Realizzazione di una piattaforma di rifiuti liquidi non pericolosi presso la sede Wash Italia SpA zona industriale Nereto da realizzarsi nel Comune di NERETO

**Istruttoria Tecnica
Progetto**

**Valutazione di Impatto Ambientale - VIA
Wash Italia S.p.A. – Realizzazione di una piattaforma di rifiuti liquidi non pericolosi -
Nereto (TE)**

Fig. 5.2 Distanza impianto-limite zona A Comune di Nereto (da Google Map)

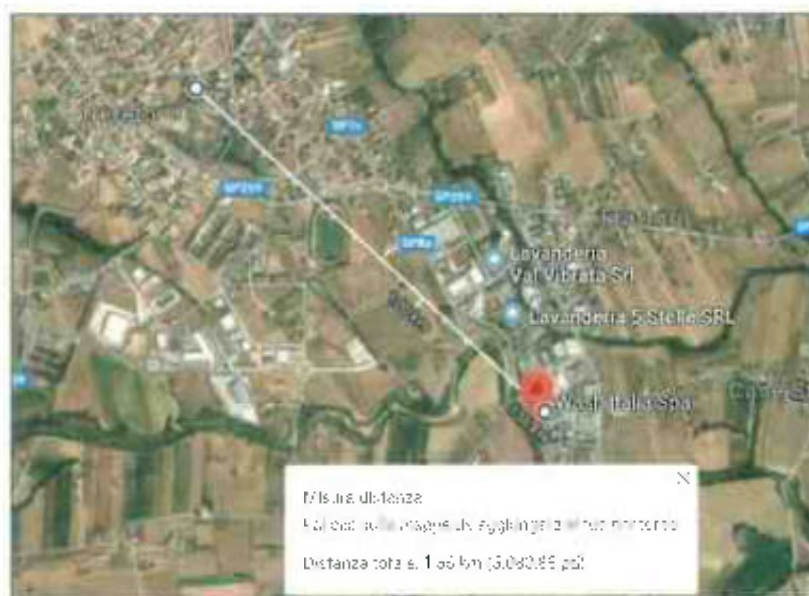
Tale affermazione risulta corretta solo se la distanza prevista dal suddetto piano (1500 m per gli impianti di gruppo C-sottogruppo C9 - come l'impianto in oggetto) viene misurata rispetto al centro storico del Comune di Nereto come si evince dall'immagine che segue:
